BI Stellungnahme zur Sitzung des Klima-, Umwelt-, Energie- und Bauausschusses/
Betriebsausschusses für Stadtentwässerung am Mittwoch, 10.07.2024, um 16:00 Uhr
Lfd. Nr 4 Platzgestaltung "Park am Sonnenhügel/ Europaplatz", 2. BA, Schwäbisch Gmünd – Hardt

Stellungnahme der BI Stadtklima:

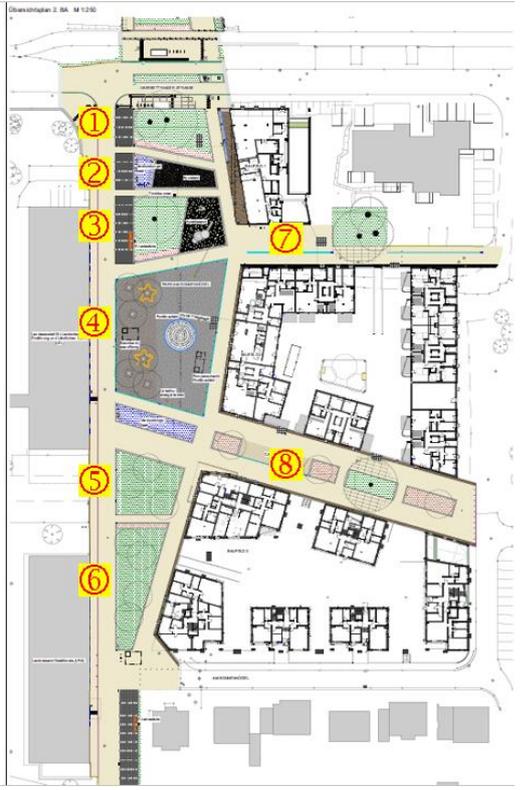
Die Platzgestaltung (rot markierter Bereich) bezieht sich auf Teile der ehemaligen Hardt-Kaserne, gegenüber dem Gebäude mit dem Kreismedienzentrum und dem Landratsamt bzw. dem Gebäude mit dem LEL und dem Pädagogischen Fachseminar.

Neben den hohen Kosten für das Fontänenfeld werden in diesem Bereich auch ca. 800 m² (geschätzt) mit **wasserundurchlässigem Gussasphalt** versehen. Das Konzept Schwammstadt beinhaltet eigentlich die Entsiegelung von Flächen.

Die BI Stadtklima plädiert, dass das geplante Fontänenfeld durch klimawirksamere Maßnahmen ersetzt wird.

- Des Weiteren schlägt die BI Stadtklima vor, dass im Bereich des Boulefelds und des Kinder-Spielplatzes zusätzliche Sitzgelegenheiten geschaffen werden.
Auch wäre es wünschenswert, wenn neben dem Bouleplatz für Jugendliche ein Aufenthaltsbereich (z. B. Tischtennisplatte) geschaffen wird.
